CONSELHO DE PLANEJAMENTO TERRITORIAL E URBANO DO DISTRITO FEDERAL - CONPLAN

2 **PROCESSO Nº:** 00390-00000103/2021-48

4 **ASSUNTO:** Plano de Ocupação do Centro Administrativo Vivencial e Esporte - CAVE, localizado no
5 endereço SRIA, QE 25, AE 1, na Região Administrativa do Guará.

6 **RELATORIA:** Wilde Cardoso Gontijo Júnior – Associação Civil Rodas da Paz.

Figura 5 – Croqui da nova poligonal do CAVE (documento 115823646)

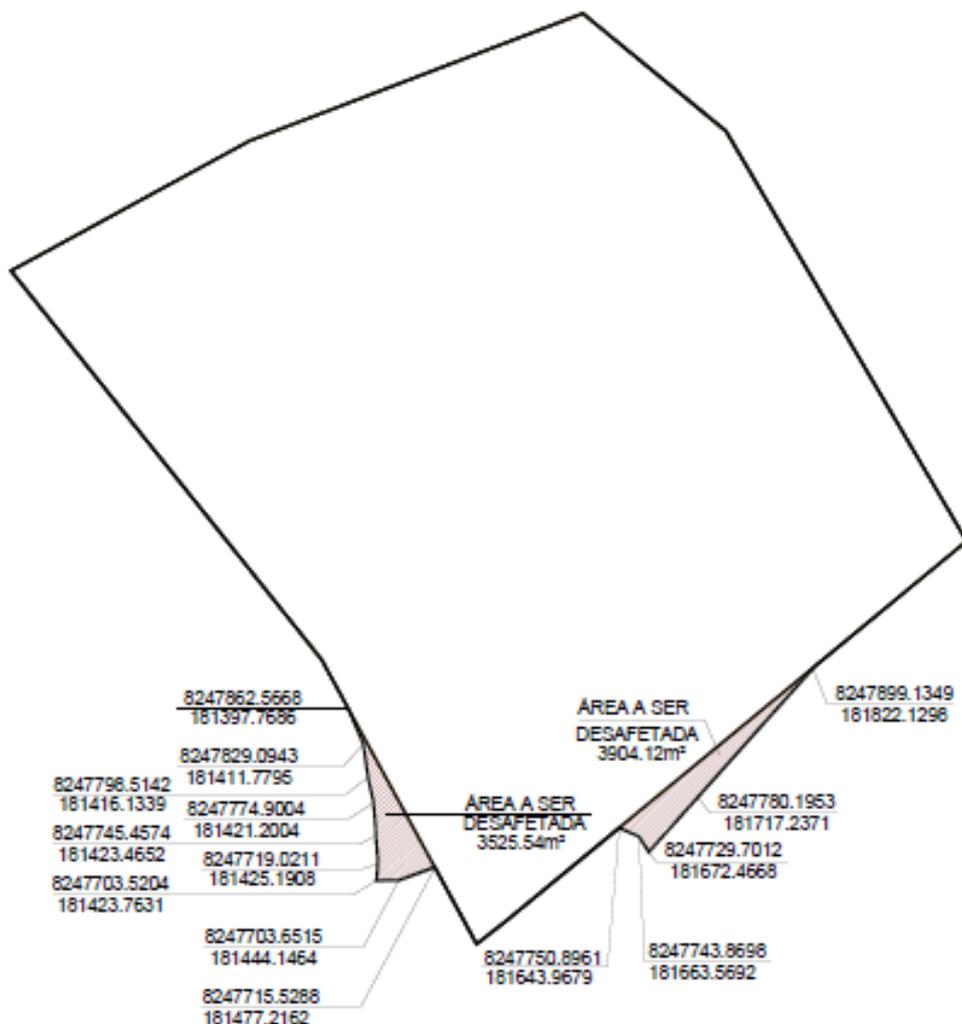
287 **Quanto ao croqui (Figura 5), sugere-se sua alteração com a identificação das coordenadas**
288 **geográficas da poligonal atual, incorporados os ajustes referidos no texto acima como interferentes**
289 **com o lote do Metrô.**

763 b) Alterar o croqui anexo ao PLC do parcelamento com a identificao das coordenadas
764 geogrficas da poligonal atual, incorporados os ajustes referidos no texto do Plano de
765 Ocupao como interferentes com o lote do Metr.

Figura 7 – Proposta de endereçamento no CAVE

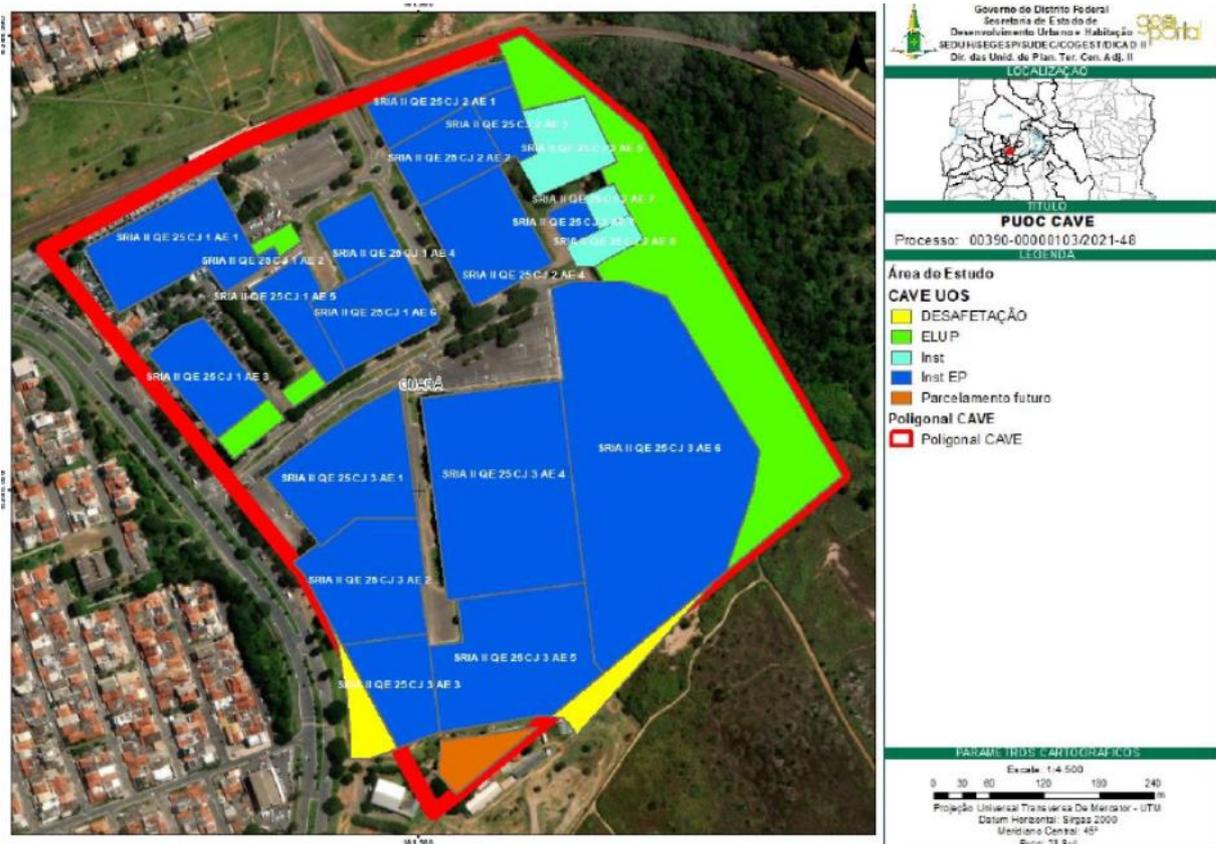
Deve-se destacar que as poligonais dessas parcelas estão listadas em tabelas com coordenadas geográficas no Anexo I da minuta do Plano de Ocupação (documento 115822883), a partir da página 70. **Não foi identificada, porém, a tabela de coordenadas para o endereço SRIA QE 25 Cj 1 AE 6, atualmente ocupada pelo Fórum. Sugere-se sua inclusão no Anexo do Plano de Ocupação proposto.**

751 a) incluir no Anexo ao Plano de Ocupao a tabela de coordenadas para o endereo SRIA QE
752 25 Cj 1 AE 6, rea atualmente ocupada pelo Frum.
